Meedenkbijeenkomsten april 2012

Op 19, 23 en 24 april hebben er verspreid over het studiegebied van het project Ring Utrecht meedenkbijeenkomsten plaatsgevonden met omwonenden en belanghebbenden. De meedenkbijeenkomsten zijn onderdeel van de tweede trechterstap in de planstudie Ring Utrecht A27/A12.

6 of 7 rijstroken

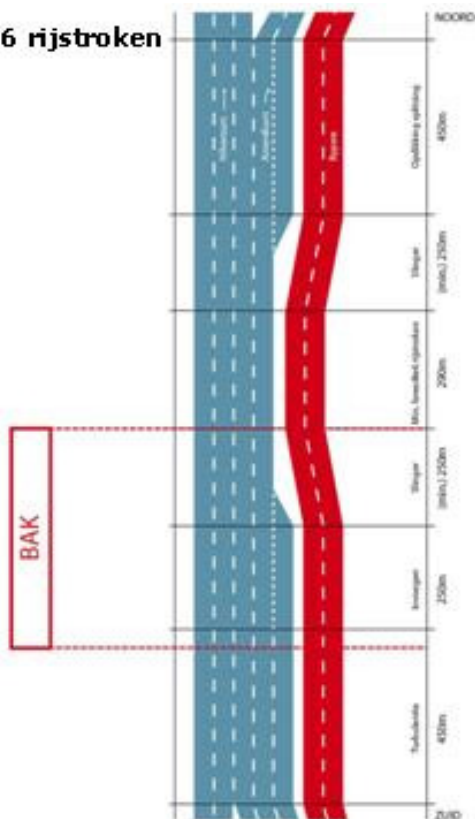
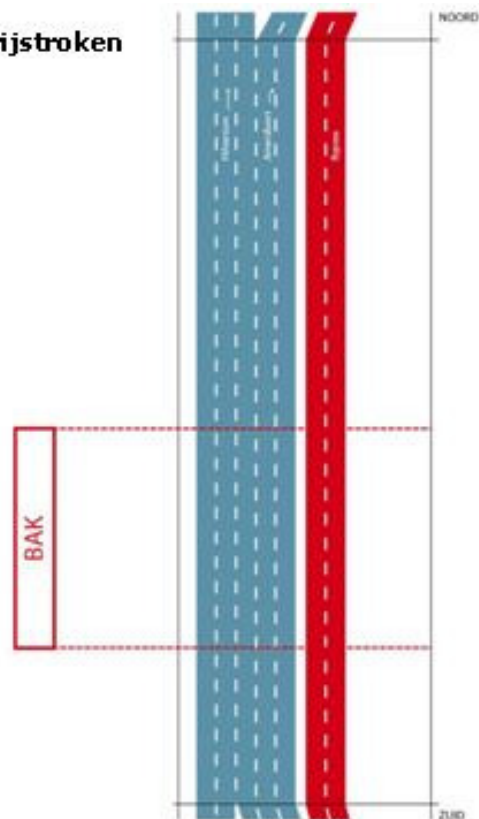
- Het aantal rijstroken op de A27 tussen Lunetten en Rijnsweerd roept vragen op in de omgeving. De wens om aantasting van Amelisweerd zo gering mogelijk te houden, speelt daarbij een rol.

- Belanghebbenden maken zich zorgen over de leefbaarheid in Lunetten.
- Zij geven aan dat ze willen dat het huidige geluidscherm de grens is van de verbreding bij Lunetten en park De Koppel.
- Belanghebbenden willen goede en hogere schermen langs de weg.
- De voordelen van 6 rijstroken tussen Lunetten en Rijnsweerd worden als zeer gering ervaren in relatie tot de nadelen. Het is misschien beter om de energie en het geld in een

goed compensatieplan te investeren en in te zetten op een kwaliteitsverbetering van Amelisweerd.

- Belanghebbenden komen met het idee om 7 rijstroken direct te koppelen aan het afwaarderen van de Waterlinieweg.
- Belanghebbenden uit Lunetten zouden graag zien dat de fietsbrug Hoograven Oost wordt verbreed. De vraag is of het geld voor het dak op de bak niet deels daaraan uitgegeven kan worden.
- De aanwezigen vragen iets te doen aan de fietsverbinding met de Waijensedijk. Deze onderdoorgang wordt als onveilig, onprettig en druk ervaren.
- Belanghebbenden geven aan dat het dak op de bak kansen biedt om de fietsstructuur van Lunetten te verbeteren. Zo kan er een tweede toegang tot Amelisweerd worden gecreëerd in combinatie met de huidige fietsroute.

Symmetrisch of asymmetrisch verbreden

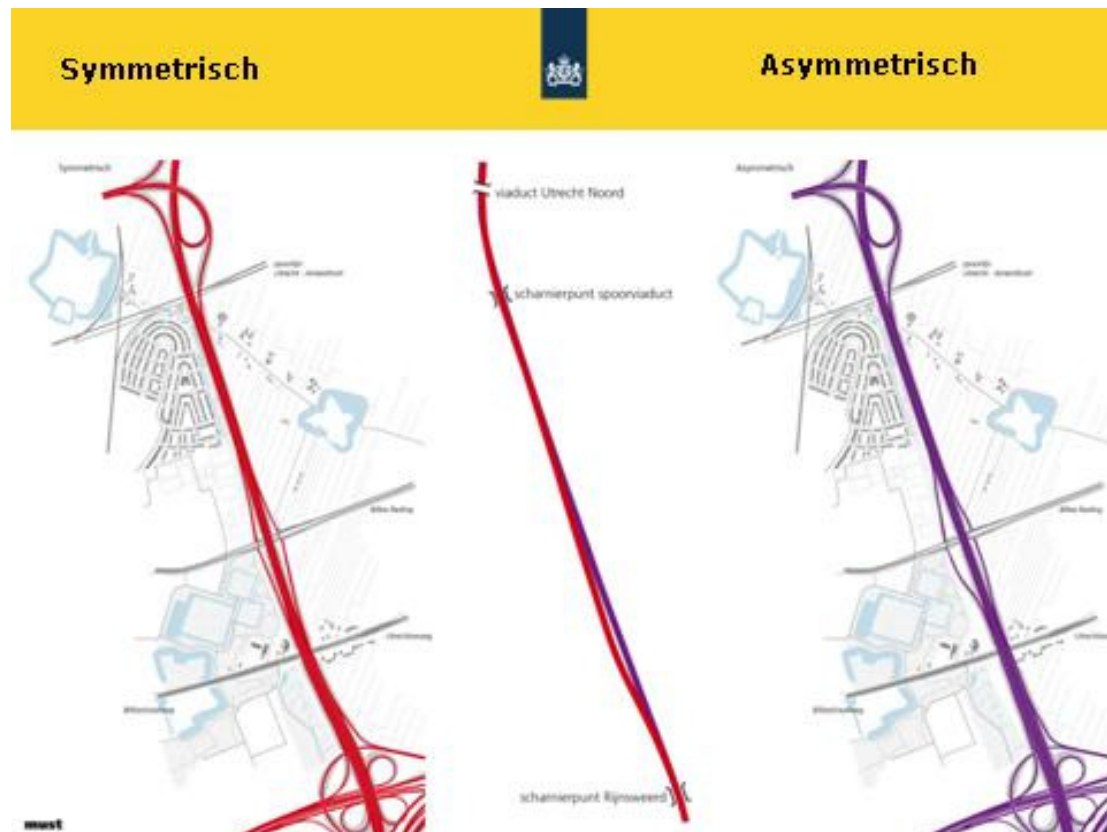
- Het onderzoek naar een asymmetrische ligging van de A27 Rijnsweerd – aansluiting Bilthoven sluit aan op vragen vanuit de omgeving.

- Een asymmetrische oplossing richting het oosten tussen Rijnsweerd en Utrecht-Noord levert veel nadelen op voor de Utrechtseweg tegenover een beperkt aantal voordelen voor Voordorp.
- Er is gevraagd of de asymmetrische ligging naar het westen ter hoogte van Groenekan verder kan worden uitgewerkt: de wens is zover mogelijk van de kern af te bouwen.
- Belanghebbenden uit Voordorp willen niet dat de weg dichterbij de bebouwing komt, zij hebben de wens dat het huidige geluidscherm de grens van de verbreding is.
